DETERMINAZIONE DEL DIRIGENTE SERVIZIO VIA/VINCA 17 aprile 2025, n. 164

[ID VIP 11269] - Parco agrivoltaico della potenza di 104,4 MW, e relative opere di connessione alla rete, dotato di sistema di accumulo con potenza di 17,6 MW, da realizzarsi nel Comune di Torremaggiore (FG). Istanza per il rilascio del Provvedimento Unico in materia ambientale ex art. 27 del D.lgs. n. 152/2006 e ss.mm.ii.

Proponente: EPSILON SOLAR S.R.L.

Procedimento:	ID VIP 11269
Oggetto:	Progetto per la realizzazione di un impianto agrivoltaico della potenza di 104,4 MW, e relative opere di connessione alla rete, dotato di sistema di accumulo con potenza di 17,6 MW, da realizzarsi nel Comune di Torremaggiore (FG).
Tipologia:	D.Lgs. n. 152/2006 come s.m.i. Parte seconda, ALLEGATO II – Progetti di competenza statale, punto 2) “impianti fotovoltaici per la produzione di energia elettrica con potenza complessiva superiore a 10 MW” di nuova realizzazione.
Proponente	EPSILON SOLAR S.r.l.

Figura 04: Area dell'impianto fotovoltaico su cartografia PPTR con segnalazione dei vincoli con buffer di 500 m

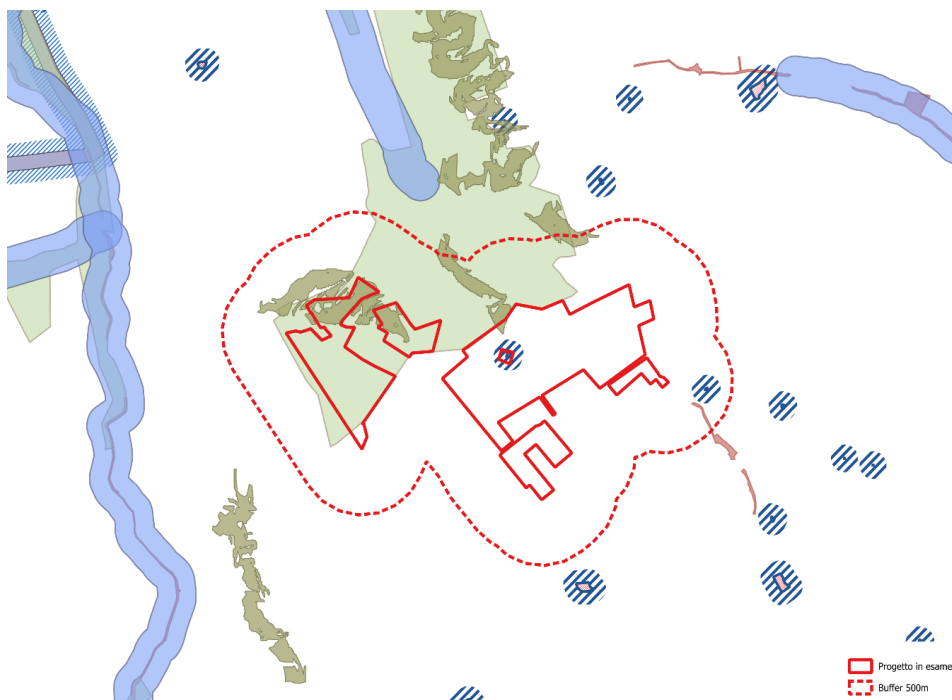
3. L'area **non** è adiacente alla rete autostradale entro una distanza di 300 m;
- lett. C quater)** L'area **ricade** parzialmente nel perimetro dei beni sottoposti a tutela ai sensi del D.Lgs 42/2004 in particolare parte delle aree del Lotto 2 e Lotto 3 ricadono nel vincolo:

- UCP – Versanti;
 - UCP - Aree soggette a vincolo idrogeologico

Si segnala la presenza di due vincoli rappresentati da masserie censite dal PPTR come Componenti Culturali ed Insediative - Testimonianza della stratificazione insediativa **a- siti interessati da beni storico culturali + area di rispetto** anche se non rientrano tra i beni sottoposti a tutela ai sensi della seconda parte o dell'art.136 del D.Lgs 42/2004:

- 1) MASSERIA PETROFIANI – Cod FG004504 - Torremaggiore – Segnalazione Architettonica, interna al Lotto 1. Il lay out di progetto è stato disegnato rispettando le fasce di rispetto;
- 2) MASSERIA TREMATORE – Cod FG004520 – Torremaggiore – Segnalazione Architettonica, collocata all'interno dell'area di buffer dei 500 m.

IN CONCLUSIONE l'area impianto è quindi **NON IDONEA ai sensi del Dlgs 199/2021 art. 20 comma 8 punto c ter punto 2) e Art. 22-bis**. Tale idoneità si riferisce all'art.1 com. 2, D.M. 21 giu 2024, che definisce le aree idonee quali aree *“in cui è previsto un iter accelerato ed agevolato per la costruzione ed esercizio degli impianti a fonti rinnovabili delle infrastrutture connesse secondo le disposizioni vigenti di cui all'art. 22 del decreto legislativo 8 novembre 2021, n. 199”*

Figura 05: Area dell'impianto fotovoltaico con tracciato del cavidotto su cartografia PPTR

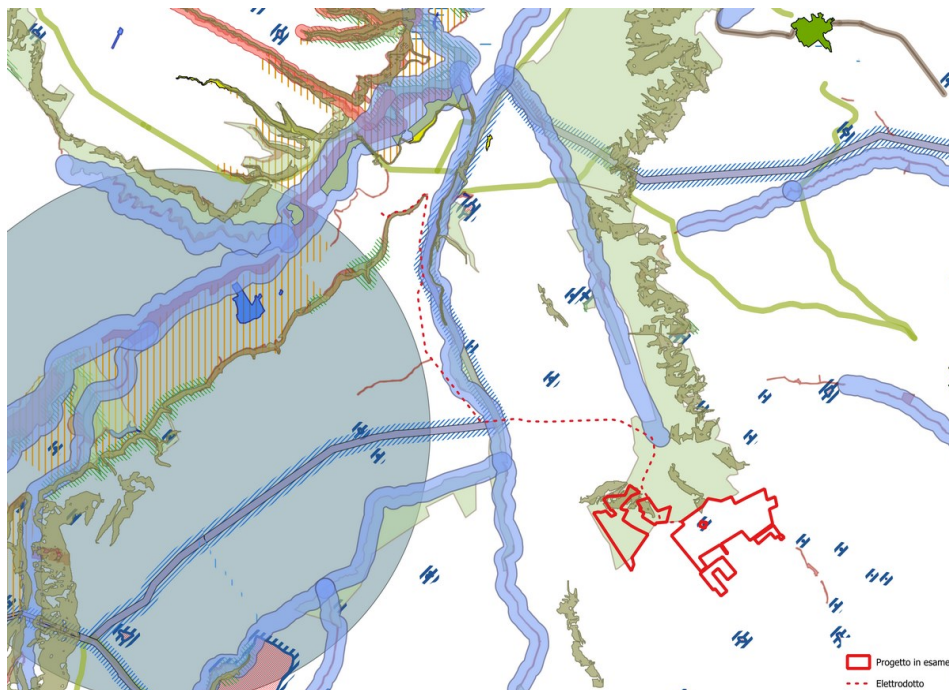
Dall'analisi della cartografia del PPTR si riscontra che l'impianto e le aree limitrofe entro un buffer di 500m interferiscono con:

- Layer: UCP - Aree soggette a vincolo idrogeologico: Comune: Torremaggiore, zona: III,
- Layer: UCP - Formazioni arbustive in evoluzione naturale
- Layer: segnalazioni architettoniche e segnalazioni archeologiche: Torremaggiore,
 - cod. FG004520, MASSERIA TREMATORE (Segnalazione Architettonica);
 - cod. FG004504, MASSERIA PETROFIANI (Segnalazione Architettonica)

Il cavidotto interferisce con le seguenti aree vincolate ai sensi del PPTR:

- Layer: UCP - Versanti
- Layer: BP - Fiumi, torrenti, corsi d'acqua iscritti negli elenchi delle acque pubbliche
 - ID_PPTR: FG0138, Nome_GU: Vallone del Frassino, Nome_IGM: Can.le del Frassino, Decreto: R. d. 20/12/1914 n. 6441 in G.U. n.93 del 13/04/1915
 - ID_PPTR: FG0137, Nome_GU: Fiume Staina, Nome_IGM: T. Staina, Decreto: R.d. 20/12/1914 n. 6441 in G.U. n.93 del 13/04/1915
- Layer: UCP - Aree soggette a vincolo idrogeologico
 - Comune: Torremaggiore, zona: II,
 - Comune: Torremaggiore, zona: III
- Layer: UCP - Formazioni arbustive in evoluzione naturale (2 occorrenze)
- Layer: aree appartenenti alla rete dei tratturi, e relativa area di rispetto
 - Num_Ordin: 10, Denom_trat: Regio Braccio Nunziatella Stignano, Reintegra: Reintegrato, Ar_Risp: 100, TORREMAGGIORE

Figura 06: Area dell'impianto Fotovoltaico con indicazione delle aree NON IDONEE ai sensi del R.R. 24/2010

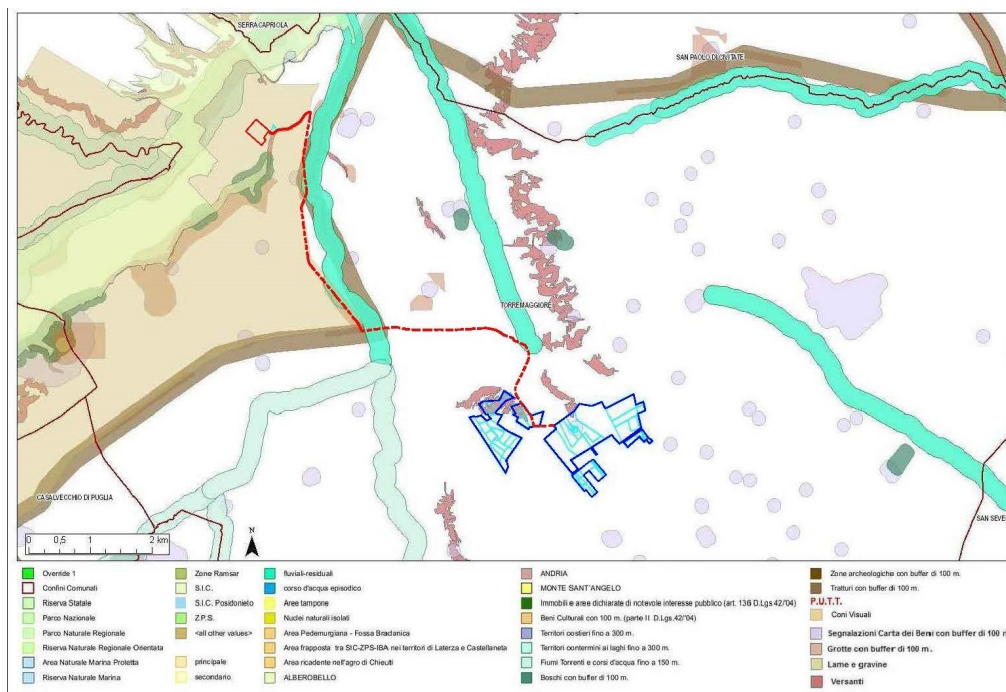
In riferimento al Decreto Ministeriale n.24 del 30 dic. 2010 avente per oggetto: *"Linee Guida per l'autorizzazione degli impianti alimentati da fonti rinnovabili"*, recante la individuazione di aree e siti non idonei alla installazione di specifiche tipologie di impianti alimentati da fonti rinnovabili nel territorio della Regione Puglia", e in riferimento al DGR 23 ott 2012 n 2122 si riporta la cartografia relativa alle **AREE NON IDONEE** (Fig.06).

Dall'esame della cartografia risulta che l'area è interessata dal progetto ricade nei vincoli del P.U.T.T./p (Fig.07):

- Coni Visuali dei 6-10 km di due elementi di particolare rilievo quali il sito di Castel Fiorentino Cod ARK0644 e il Castello di Dragonara Cod ARK0607 beni tutelati con VINCOLO ARCHITETTONICO istituito ai sensi della l. 1089. Il castello di Dragonara è ubicato a c.a. 6,7 km verso ovest-nord-ovest dal perimetro del Lotto 3 mentre il Castel Fiorentino che si colloca a c.a. 6,2 km verso sud dal perimetro del Lotto 1

Si osserva che sull'area insistono altri due vincoli:

- Versanti - che interessa parte del Lotto 2 e del Lotto 3;
- Segnalazione della carta dei beni con buffer di 100m - che corrisponde alla Masseria Petrofiani Cod FG004504, sita all'interno del Lotto1;

Dal progetto si evince che il lay out con la predisposizione dei moduli fotovoltaici è stato disegnato considerando questi ultimi vincoli, per cui sono state rispettate le aree di rispetto. Tuttavia si osserva che tali aree rientrano nell'area recintata dell'impianto.

Figura 09: Area dell’impianto fotovoltaico, del cavidotto e della SE con indicazione degli altri impianti FER

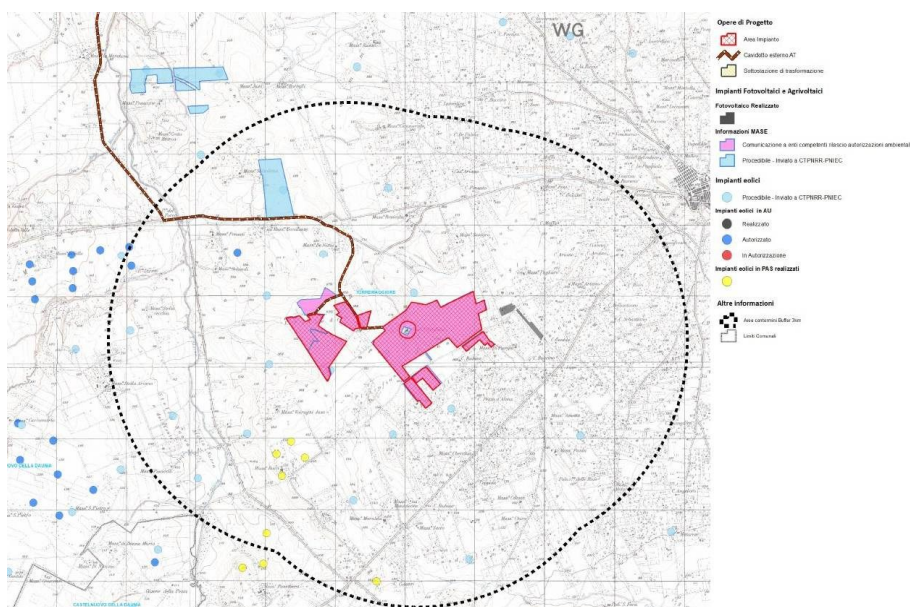
Analizzando l’area dell’impianto in relazione ad **ALTRI IMPIANTI ALIMENTATI DA FONTI RINNOVABILI** risulta che in prossimità dell’impianto esistono altri impianti di tipo fotovoltaico già realizzati. (Fig.09).

In data 12-12-2024 la società NVA S.r.l. ha comunicato al MASE la potenziale interferenza con un aerogeneratore presente nel loro progetto ID_VIP 10631, in corso di valutazione ma non ancora approvato.

Le aree interessate dall'impianto interferiscono con gli impianti fotovoltaici già realizzati, denominati F/CS/L273/26,27 e 28; tuttavia nello SIA si riferisce che tali impianti non sono mai stati in realtà realizzati. Le immagini satellitari disponibili confermano la circostanza.

Figura 12: Planimetria di foto simulazione di mitigazione

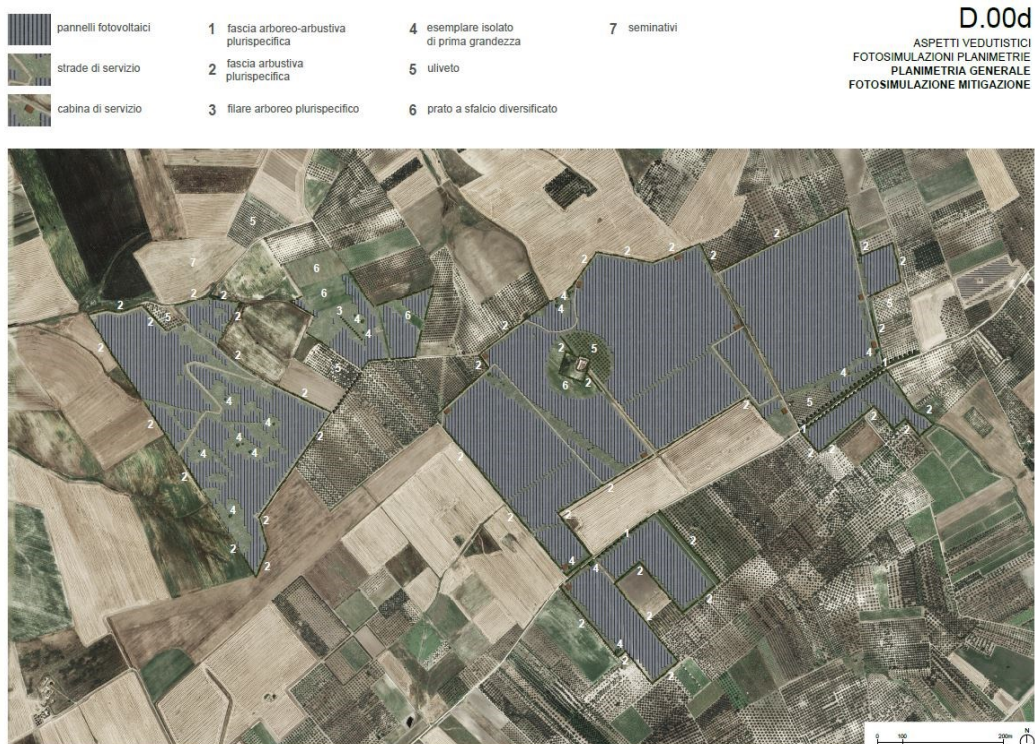
Par. 16.5) Nel progetto non sono state prese in considerazione misure di mitigazione per la realizzazione dell'impianto fotovoltaico finalizzate alla minimizzazione delle interferenze ambientali e paesaggistiche delle opere in progetto. L'area dell'impianto verrà recintata con recinzione in rete metallica alta 2.00 m.

Della relazione "BI035F-D-TM00-AMB-RT-04-00_Studio di impatto Ambientale" e dall'elaborato "BI035F-D-TM00-AMB-TP-00-00" sono riproposti schemi che indicano i sestri d'impianto schematici da utilizzare per la realizzazione delle fasce perimetrali. **Non è presente** un vero progetto di mitigazione con indicazione della tipologia di piante da inserire, larghezza dalla fascia di mitigazione, altezza delle piante inserite e posizione della fascia di mitigazione in rispetto alla recinzione.

In riferimento al DM 10-9-2010 punto 16.5 "Misure di mitigazione" si osserva che sono riproposti schemi che indicano i sestii d'impianto schematici da utilizzare per la realizzazione delle fasce perimetrali ma non è

presente un progetto dettagliato delle opere di mitigazione da realizzare con indicazione delle specie da utilizzare.

Figura 13: Particolare moduli fotovoltaici e Sezione dell'area dell'impianto con indicazione delle scelte progettuali

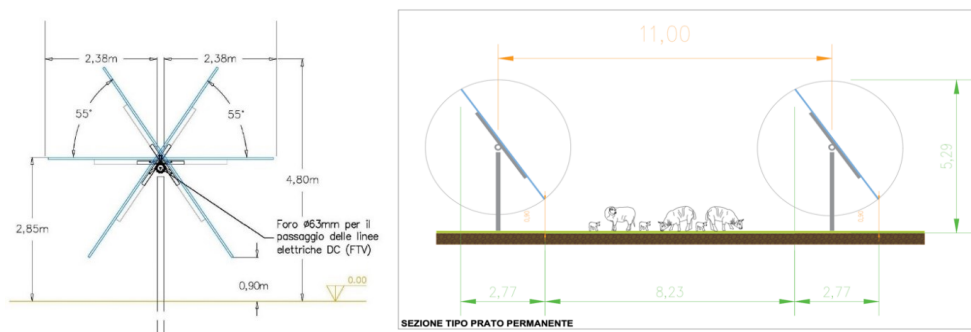
Dalla verifica di tali dati per il calcolo della superficie agricola si evince che non si è tenuto conto dell'area realmente occupata dai tracker. Inoltre deve essere considerata solo l'area recintata in cui ricade l'agrivoltaico, mentre viene considerata anche la superficie del lotto 3 priva di pannelli fotovoltaici. Non vengono considerate le aree occupate dalle strade interne e infrastrutture.

I tracker monoassiali nella loro posizione più bassa raggiungono 0.90 m da terra. Per il calcolo della reale area agricola ci si discosta dai calcoli effettuati sulla relazione succitata ove si è considerata coltivabile anche parte dell'area sotto i tracker.

Se si considera nelle Linee guida dell'agrivoltaico la definizione di *“Altezza minima dei moduli fotovoltaici rispetto al suolo: altezza misurata da terra fino al bordo inferiore del modulo fotovoltaico; in caso di moduli installati su strutture a inseguimento l'altezza è misurata con i moduli collocati alla massima inclinazione tecnicamente raggiungibile.”* si evince che si deve considerare coltivabile solo l'area tra le interfile completamente libera dai pannelli fotovoltaici e non anche l'area sottostante i tracker oltre alle altre aree non coltivabili sopra citate. Nell'area libera dagli ingombri dei pannelli si ha a disposizione l'altezza per lasciare flessibilità alla scelta della tipologia di attività agricola, garantire il giusto apporto di luce nonché garantire l'effettiva lavorabilità del terreno e rispettare i requisiti di sicurezza per macchine e persone (per es. mantenere distanza di sicurezza tra il passaggio dei macchinari agricoli e la struttura dell'impianto agrivoltaico).
